ZMIANA TREŚCI SWZ

Dotyczy postępowania pod nazwą **EKOLOGICZNIE I KOMFORTOWO – ZMIENIAMY TRANSPORT MIEJSKI W PRZEMYSŁU – ETAP 1.**

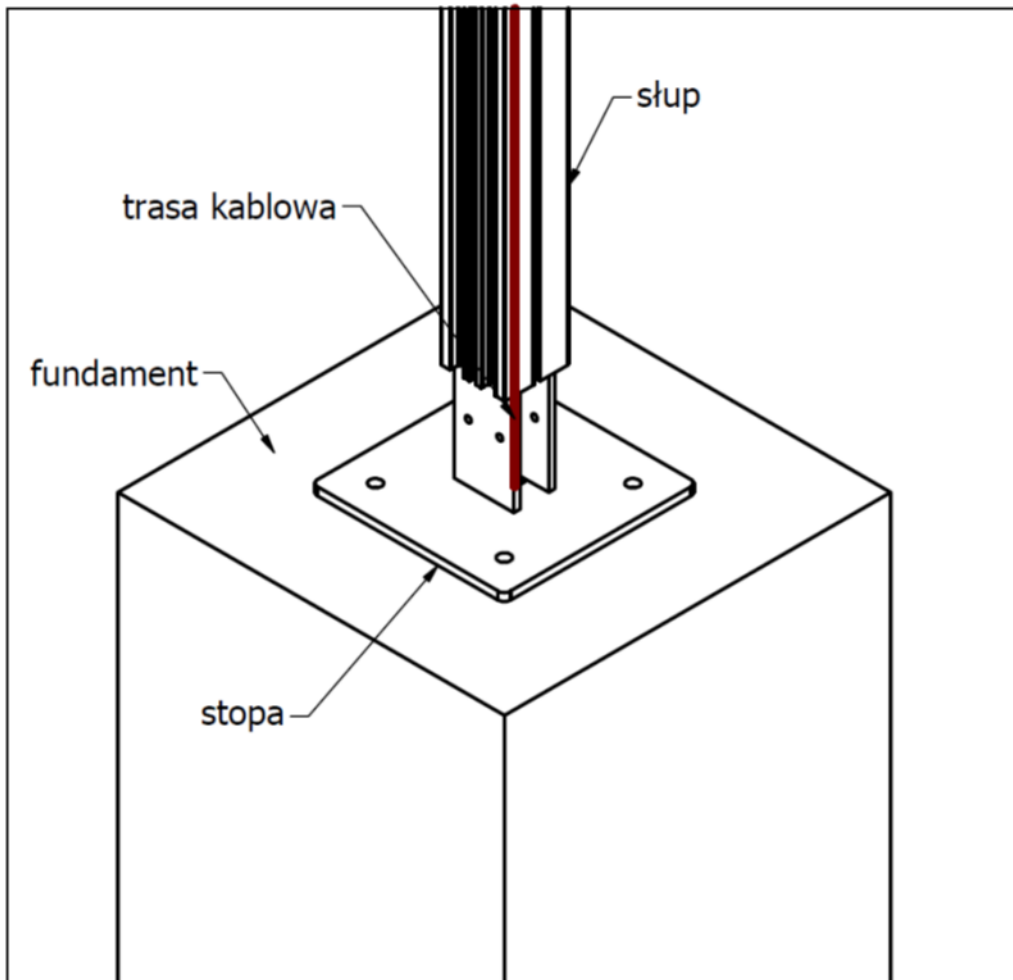
Należy zaprojektować zadanie o konstrukcji ramowej wykonanej z kształtowników aluminiowych (EN AW 6063 T66 lub równoważny) oraz stóp stalowych lub aluminiowych. Dach jedno-spadowy o kącie nachylenia 5 stopni. Wysokość całkowita obiektu przy krawędzi niższej = **co najmniej** 4,0m. Wszystkie profile ekstrudowane – przygotowane do prowadzenia okablowania w wyznaczonych przestrzeniach zasłoniętych maskownicami. Konstrukcja w kolorze RAL 7016

Konstrukcję oparto na słupach z kształtownika aluminiowego zbliżonego kształtem do prostokąta o wymiarach boku 100x100mm z dodatkowymi wewnętrznymi **usztynieniami**. Słupy zamocowano w fundamentach za pośrednictwem stalowych **ocynkowanych** blach węzłowych – płyta podstawy 300x300x12 mm wyposażona w cztery otwory średnicy 18 mm (dla kotew chemicznych M16) oraz pionowe blachy grubości 12 mm do właściwego zamocowania słupów aluminiowych z wykorzystaniem sześciu śrub M8 A2.

Płatwie połączono prostopadłe z belkami głównymi (płatwie zamontowano na pasie górnym belki nośnej) z wykorzystaniem na każdy węzeł 4 śrub M8 A2.

Rygle połączono z płatwiami (rygiel zamontowano na pasie górnym płatwi) z wykorzystaniem na każdy węzeł 2 wkrętów o średnicy 4,2 mm.

Detal montażu słupa do fundamentu i sposób prowadzenia okablowania

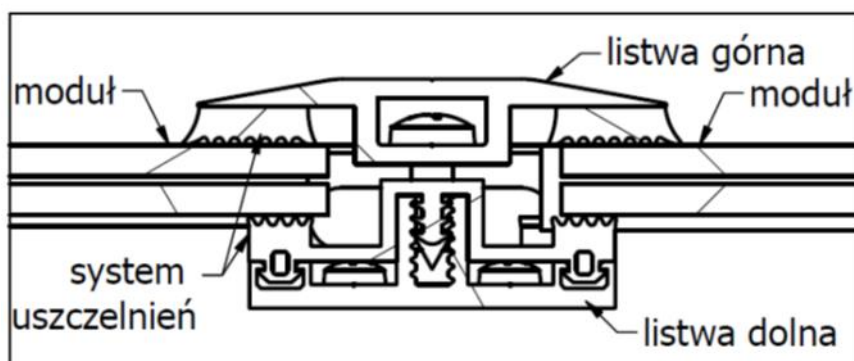
Konstrukcja jest montowana na stopach fundamentowych wylewanych w gruncie lub na płycie żelbetowej. Wejście elektryczne do carportu przez odpowiednio przygotowane kanały w stopie fundamentowej przewody należy wprowadzić do słupa. Słupy zadania - profile aluminiowe lub stalowe o podwyższonej wytrzymałości na korozję muszą być przykręcane do żelbetowego fundamentu przy pomocy konsol i kotew rozprężnych.

Płatew- przekrój

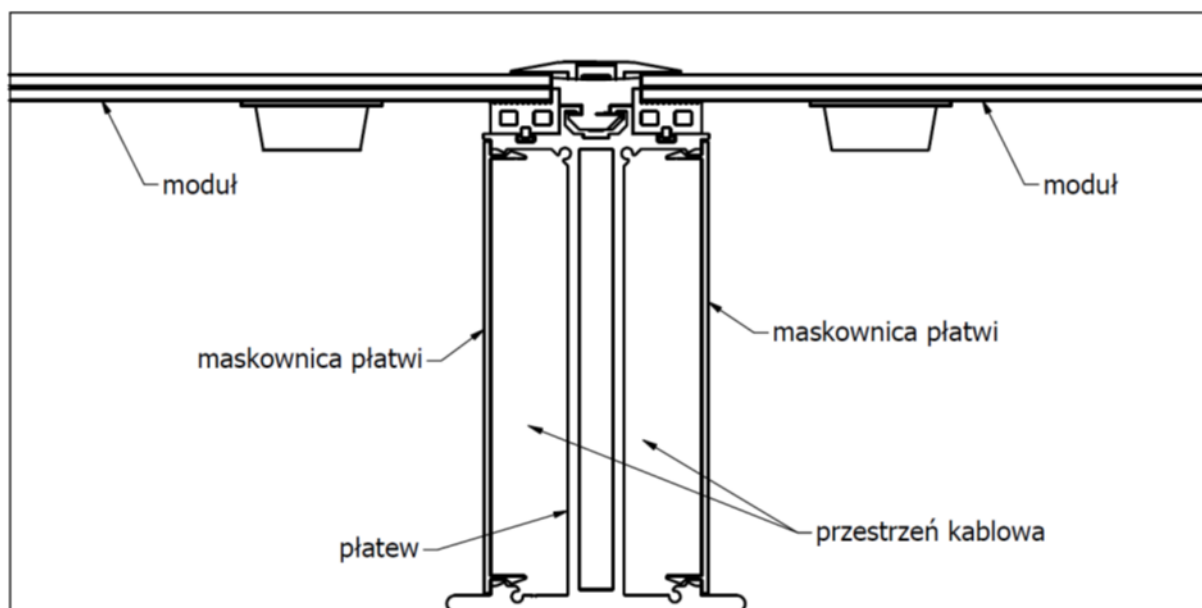
Pokrycie stanowi zestaw modułów PV w technologii szkło-szkło. Budowa panela szklanego 4ESG/1,52PVB+PV/4ESG. Szkło mocowane systemowymi listwami **dociskowymi** a przestrzenie międzyszybowe poprzeczne do spadku wypełnione silikonem pogodowym – odpornym na UV przewidzianym do zastosowania z szybami laminowanymi.

Detale połączenia belek i sposób prowadzenia okablowania

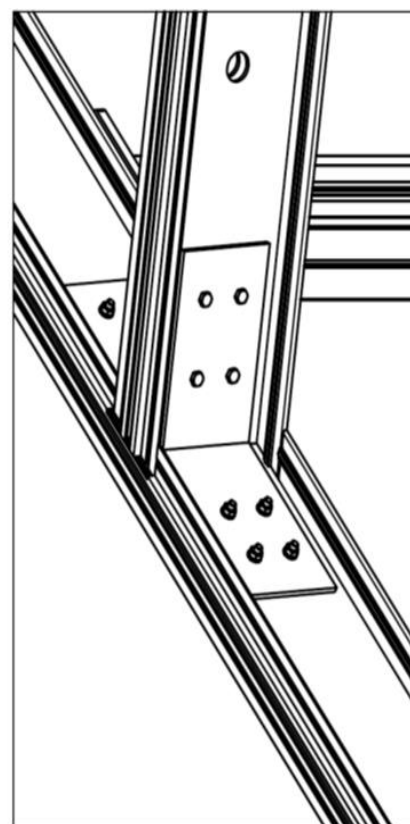
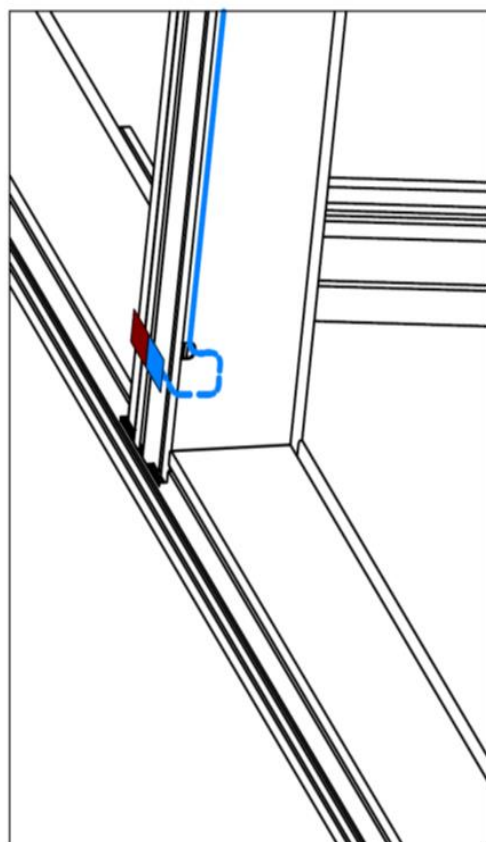
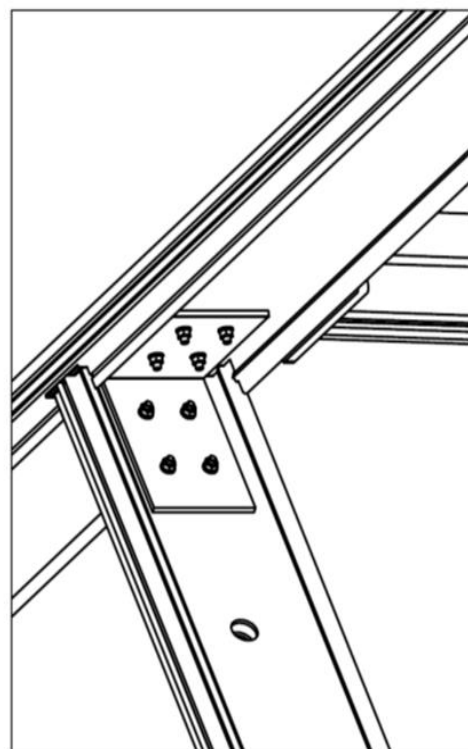
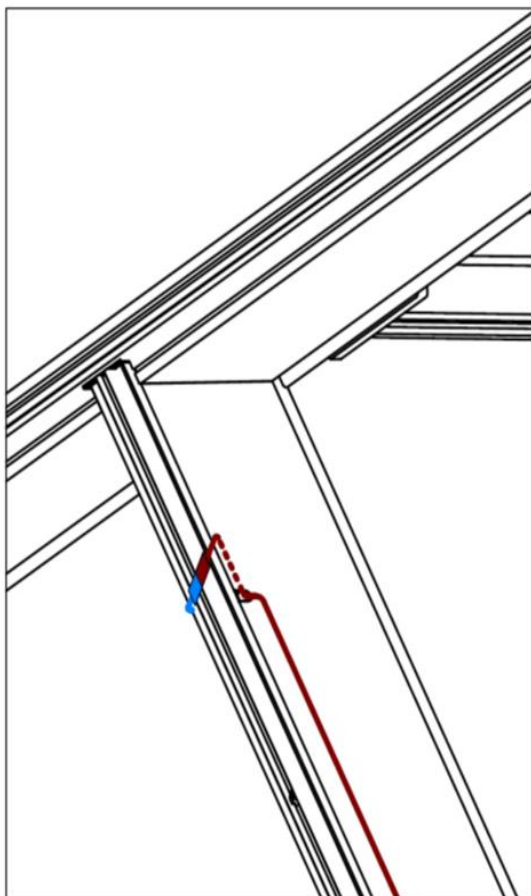
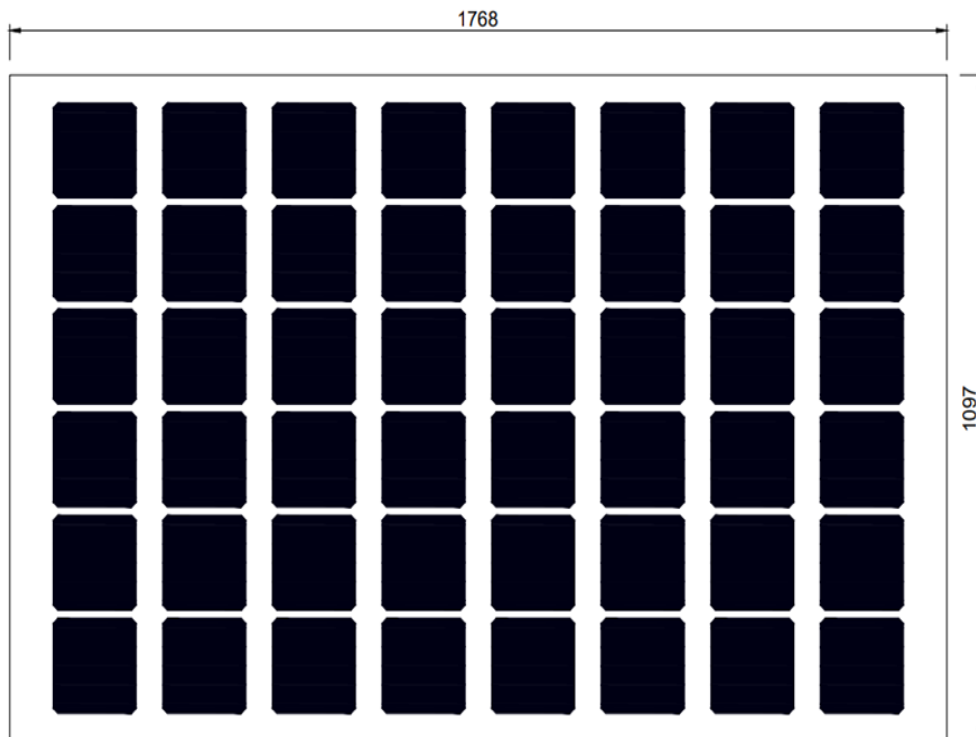
Okablowanie prowadzone w słupie w kolorze czerwonym i niebieskim. Do słupów poprzez kątowne łącznik są przykręcane belki główne i krokwie skrajne wykonane z tłoczonego aluminium z gniazdem wewnętrznym na uszczelkę oraz do przykręcenia listew dociskowo-maskujących. Belki główne z krokiewiami stanowią ramę opartą na słupach.

Krokwie środkowe są przykręcane do belek głównych. W otwartych przestrzeniach krokwi jest prowadzone okablowanie. Po ułożeniu kabli krokwie są zaślepiane systemowymi klipsami co tworzy zamknięty profil. Wymaga się, aby w celach serwisowych, w trakcie eksploatacji, do okablowania prowadzonego wewnątrz krokwi był łatwy dostęp poprzez wystrzelenie listew maskujących.

Pomiędzy krokiewiami są rozpięte rygle wykonane z aluminiowych profili tłoczonych z gniazdem wewnętrznym na uszczelkę. Moduły fotowoltaiczne są montowane na uszczelkach i wzdłuż krokwi od góry przykręcane wkrętami poprzez listwy dociskowe z uszczelnieniem, a wzdłuż rygli fuga międzyszybowa jest wypełniona sznurem poliuretanowym i silikonem odpornym na UV. Przed słupkami zadaszona zaprojektować odbojniki przenoszące obciążenia od ewentualnego uderzenia elektrobusem., zgodnie z obowiązującymi normami. Producent konstrukcji musi posiadać certyfikat CE na zgodność z normą PN-EN 1090 w klasie EXC2, który należy dostarczyć na etapie wyboru wykonawcy instalacji fotowoltaicznej.
